Hinweise und Anregungen des ADFC Hochtaunus e.V.

Beteiligung zum Sachstand Machbarkeitsstudie Radschnellweg FRM 5 Vordertaunus

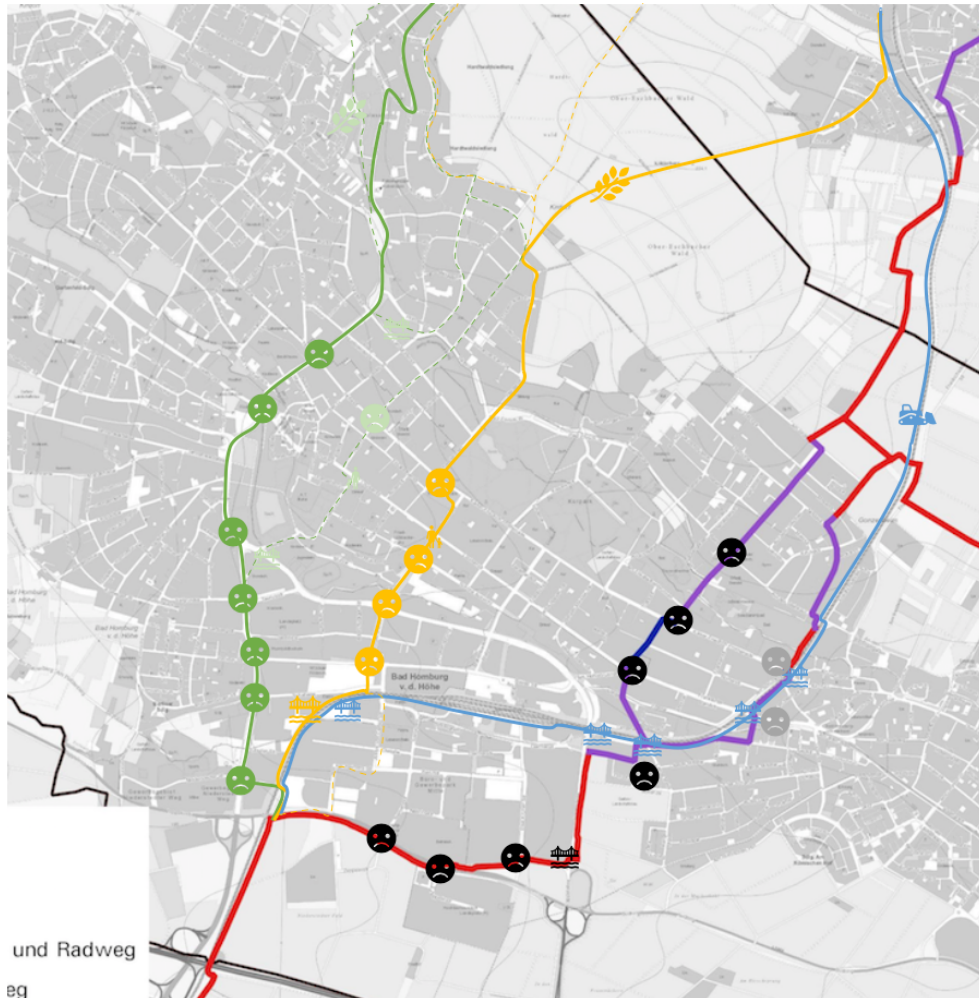
19. Vorgeschlagene Route in Bad Homburg nicht Umsetzbar

Im Bereich Bad Homburg sehen wir den gesamten angedachten Trassenverlauf als besonders kritisch und wie dargestellt aus folgenden Gründen so nicht umsetzbar:

- Entfall des Parkens in den Wohngebieten, die größtenteils erheblichen Parkdruck haben wird politisch kaum durchsetzbar sein (Wiesenstraße, Ackerstraße, Seedammweg, Feldstraße, Zum Dornbach, Haberweg Stift-Tepl-Straße, etc.)

- Friesenstraße ist absolut ungeeignet/unattraktiv: schmale Straße mit Zubringerfunktion zu den Schwimmbädern, Amtsgericht, Schule und Wohngebieten mit 4300 Pkw/Tag die nicht zu verdrängen sind.

- Seedammweg ist im vorderen Bereich Zubringer für die Schwimmbäder, Amtsgericht und Schule. Im hinteren Bereich schwächt sich der Verkehr zwar ab, aber bereits der vordere Teil ist für uns als Führung völlig ungeeignet.

- Im Konzept wird mit keinem Wort auf die Knoten mit dem MIV eingegangen. Wir sehen hier große Konflikte im Bereich der Knoten Zeppelinstraße, Else-Kröner-Straße, Kreisverkehr Kaiser-Friedrich-Promenade/Frankfurter Straße und bei der Alternativstrecke die Knoten Frankfurter Straße und Kaiser-Friedrich-Promenade.

- Es handelt sich um einen erheblichen Umweg. Allein im Bereich der Zeppelinstraße fährt man 1,3 km ohne einen Meter in Richtung Friedrichsdorf voranzukommen.

- Die vorgeschlagenen Routen, insbesondere die Alternativstrecke, haben extrem viele Ecken und Kanten sowie Abschnitte, die sich nur schwer oder teuer auf den RSW Standard bringen lassen.

Wir sehen daher die Planung im Bereich Bad Homburg und Friedrichsdorf in der vorgelegten Form als Nicht-Machbar an und schlagen drei Alternativstrecken vor:

Route **GRÜN** – auf Hauptstraßen durch Bad Homburg

Ab dem Anschluss zu Oberursel über die vorhandene Eisenbahn-Feldweg-Brücke zum Fahrradhandel Denfeld und ab dort über die Urseler Straße, Hindenburgring, Dietigheimer Straße zur Hölsteinstraße.

Auf diesen 4-streifigen Straßen entfällt jeweils eine Fahrspur für den Radverkehr und der Radfahrer wird z.B. als Protected-Bike-Lane auf einem 4 m breiten separaten Radweg geführt. Ob auf einer Seite oder in der Mitte, wo der jetzige Grünstreifen ist muss die genauere Planung ergeben.

Route **ORANGE**: mitten durch die Stadt

Route **BLAU**: entlang der S-Bahn-Linie

Der ADFC Hochtaunus priorisiert daher die grüne Route!
